Coletivo Lagoa Para Sempre

## Por uma cidade socialmente justa e ambientalmente sustentável

Em de julho 2023, a equipe multidisciplinar de voluntários do movimento **Lagoa Para Sempre (LPS)** realizou **um trabalho técnico** de aplicação dos parâmetros de Parcelamento, Uso e Ocupação do Solo propostos no Projeto de Lei Urbanística de Niterói (PL 161/2022) para a chamada Zona Residencial Ambiental Camboinhas (ZRA Camboinhas), seguindo fielmente a proposta da Prefeitura incluída no referido PL (o relatório pode ser acessado pelo endereço eletrônico: <https://www.lagoaparasempre.com>).

Figura 1. Mapa da ZRA retirando áreas protegidas da ZRA (FMP e APP)

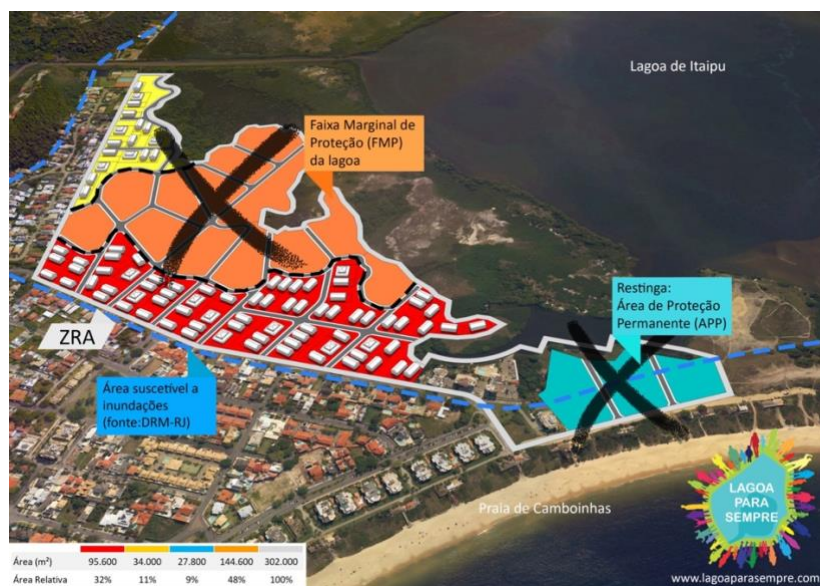
**CENÁRIO 1** – O que de fato desejamos é que toda a ZRA Cambinhas seja transformada em área não edificável (Zona de Proteção Ambiental e lazer da população). No entanto, não somos contra construções, desde que dentro de um modelo de desenvolvimento sustentável, e por isso propomos a revisão do PL com as três seguintes características ou atributos. Propomos que a parte que eventualmente seja passível de edificações (como a fachada da Av. Florestan Fernandes), só poderia ser aprovada como edificável no PL após um robusto estudo do impacto das mudanças climáticas (inundações) sobre esta área onde já se sabe que será completamente inundada entre 50 e 100 anos, e parte dela talvez bem antes, segundo as estimativas preliminares baseadas nos últimos cenários (2021) do IPCC.

**(1) PARTE DA ZRA SEM EDIFICAÇÕES QUE PASSARIA A SER ZPA (Zona de Proteção Ambiental)** nos seguintes fragmentos da atual ZRA: **(I)** Faixa Marginal de Proteção (FMP) do entorno da lagoa, protegida pela Legislação Estadual; **(II)** Restinga da chamada frente marítima de Cambinhas, que é Área de Preservação Permanente (APP)<sup>1</sup>, protegida pela Legislação Federal (Resolução Conama 303/2022) – e, nesta frente marítima, a ZRA invade o Sambaqui Cambinhas e o Sambaqui Duna Pequena, **terrenos arqueológicos** de relevância científica e cultural nacional, além de invadir o PESET em dois trechos ; e **(III)** Preservação de outras áreas da zona oeste da lagoa (entre o canal de Camboatá e a Av. Prof. Florestan Fernandes) que são atualmente constituídas por brejos naturais, manguezal, pequenas lagoas naturais, e parte da restinga bordeando o mangue que é fixadora e estabilizadora de mangues – todas essas áreas são protegidas por lei (por exemplo, definidas como APP segundo Art. 4º da Lei Federal 12.651/2012 (Código Florestal), em seus incisos I, II, IV, VI e VII).

Figura 2. CENÁRIO 2. Mapa da ZRA conforme PL atual, com estimativa de prédios, edifícios e moradores

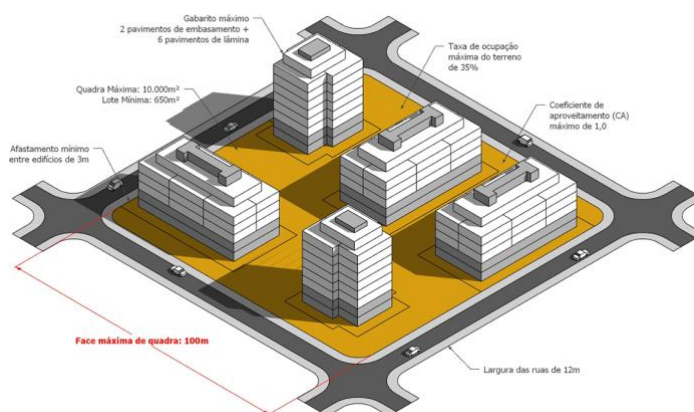
**CENÁRIO 2** – Este seria o pior cenário em termos de impactos negativos conforme está no relatório do LPS que elaboramos recentemente (detalhes no relatório do trabalho na íntegra, disponível em: [< clicar baixar >](#), ou no site <https://www.lagoaparasempre.com>). Este cenário retrata o PL como está atualmente na Câmara de Vereadores (PL 161/2022). O Mapa da Figura 2, a seguir, demarca as áreas da ZRA propostas no PL 161/2022, e indica em sua tabela a estimativa de áreas, números de prédios, apartamentos e de novos moradores para este cenário. Com a aplicação dos 12 parâmetros do PL (sendo 9 desses parâmetros ilustrados no infográfico da Figura 4, abaixo), estimou-se que poderiam caber na ZRA 128 prédios (totalizando 2.304 apartamentos e 6.912 moradores, 2500 a 4.600 carros transitando), sendo que minimamente **70** desses prédios (ou seja, **1.260** apartamentos) estariam, de maneira inquestionável, **ilegalmente** nas áreas da FMP da Lagoa de Itaipu e na APP da restinga da frente marítima, conforme explicado acima. É isso que queremos para Niterói? Queremos a construção de 128 prédios de 6 andares de apartamentos mais 2 de embasamento em área de Mata Atlântica costeira composta por florestas, restinga, brejos e manguezal? Para comparação, o empreendimento Oásis, localizado na entrada de Cambinhas, tem 18 prédios (objeto de ação judicial) aos quais seriam acrescentados mais 128, na mesma rua (Av. Prof. Florestan Fernandes).

Cabe ressaltar que não apenas as áreas em azul e abóbora do Mapa da **Figura 2** estão protegidas pela legislação ambiental, mas também boa parte das áreas em vermelho e amarelo do mesmo Mapa, que também são consideradas no Código Florestal e Constituição do Estado do Rio de Janeiro como terreno não edificável, sejam brejos (áreas úmidas) e restinga, contíguos aos manguezais. **Estes são ecossistemas costeiros integrados, protetores da interface terra-mar e, por isso, protegidos por lei.** Tal proteção é ainda mais importante frente à elevação do nível do mar já em curso.
